浜岡原子力発電所原子炉施設保安規定変更認可申請書
補足説明資料
(コメントに対する回答について)

2022年2月25日

中部電力株式会社

(例) 設計変更のプロセス

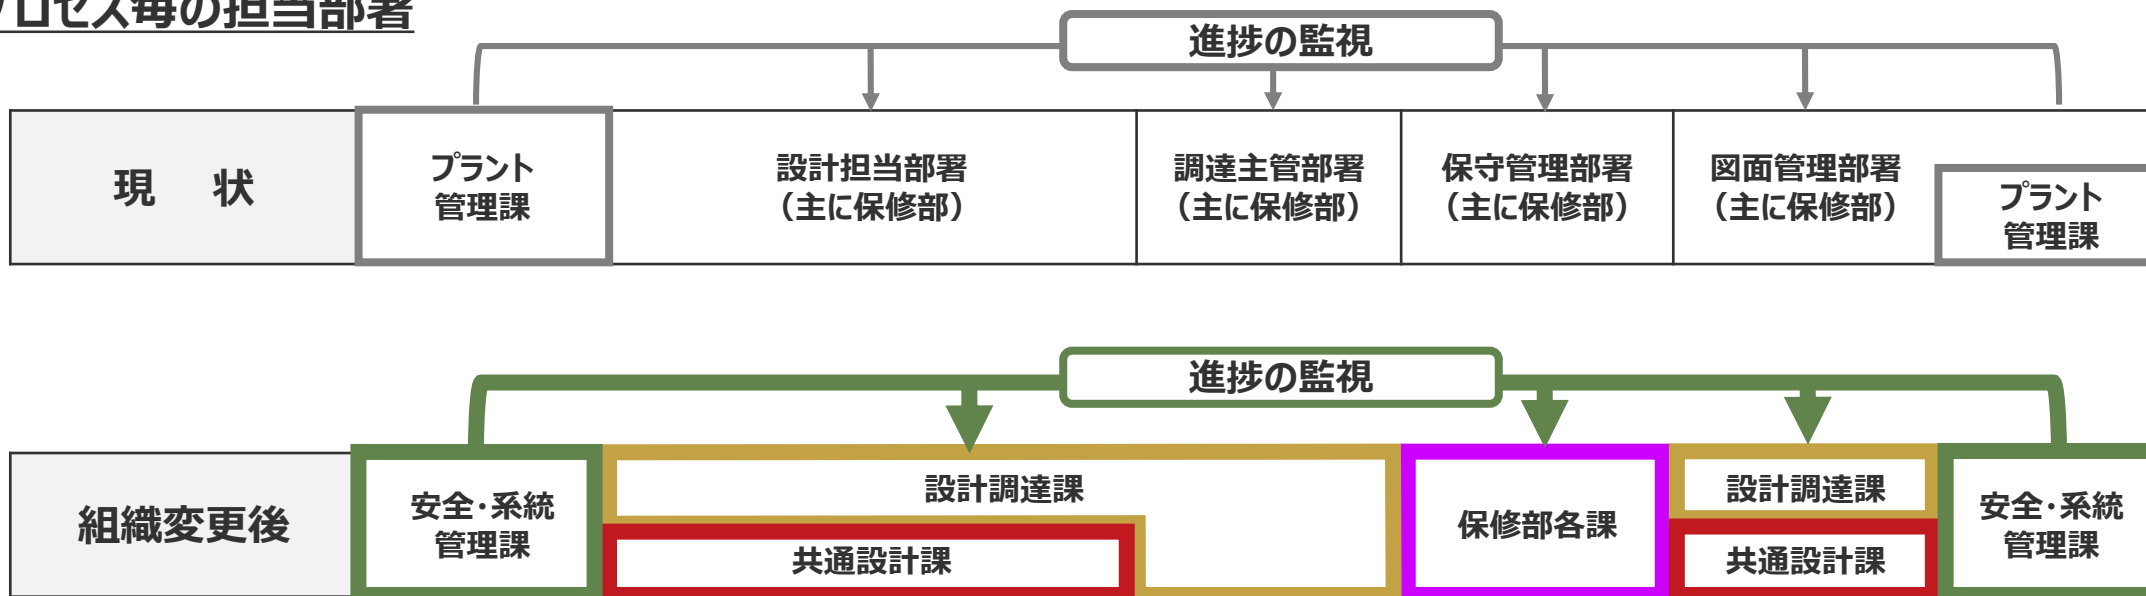
構成管理プロセスをエンジニアリング業務と現場保修業務に分け、専門化した部署を設置して担当させるよう変更することで、構成管理を含め、施設管理業務を現行より合理的に実施できることの説明を充実すること。

- 保守部が広く担当していた構成管理のプロセスを、それぞれ専門性が高い部署が担当 (プロセス視点での再編により、パフォーマンス監視・向上が容易となる。)

保安に関する組織の変更（保安規定第1編第4条および第2編第4条）

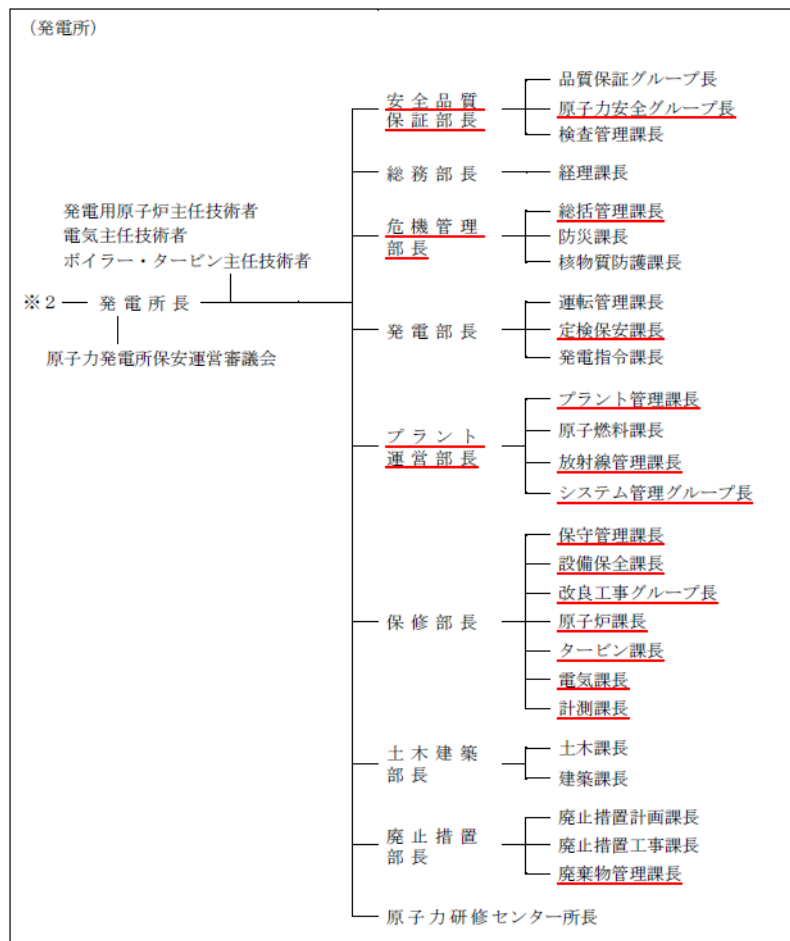
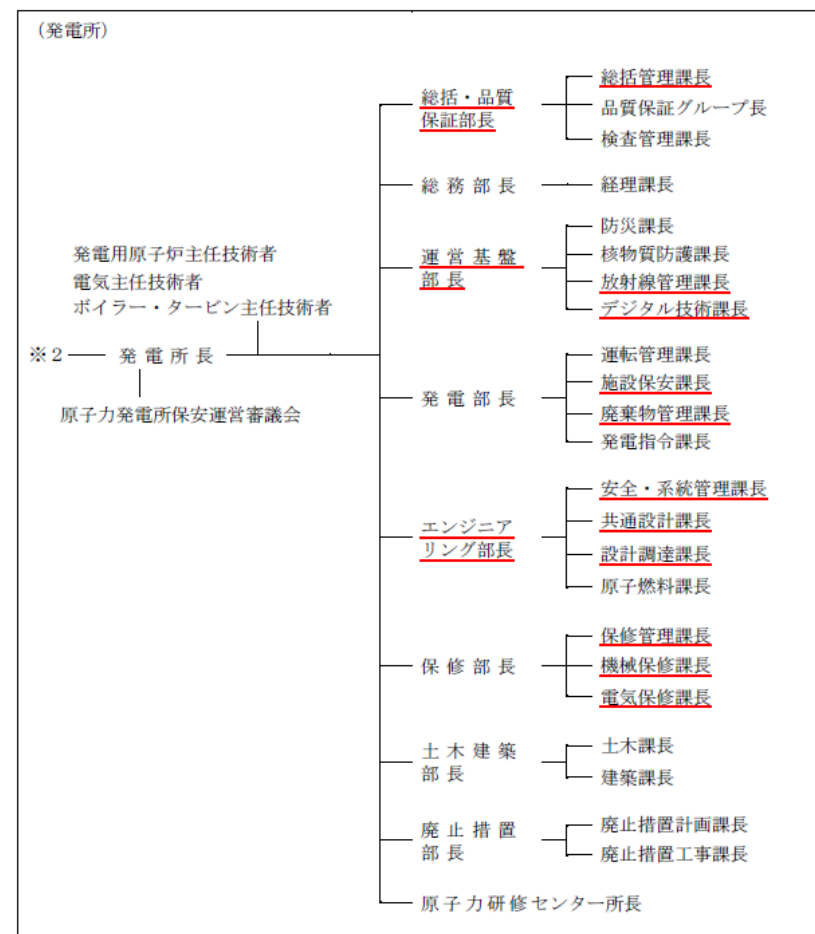
【コメントNo. 3】

施設保安課長の職務として、「定検作業」から「保全作業」に変更した意図を説明すること。また、「施設管理」ではなく「保全作業」とした理由および妥当性を示すこと。

変更前の「定検作業」については、「定期点検における作業」と限定した期間の作業を示していますが、今回、「通常運転中の作業」の業務所掌を運転管理課より施設保安課に移すことで、通常運転中を含む期間を限定しない表現に変更するものです。

また、施設保安課長の職務として、作業における安全措置の検討、実施、工程管理を行っており、「施設管理」全般ではなく作業にかかわる職務となっています。そのため職務を適切に表現できる「保全作業」を使用しています。
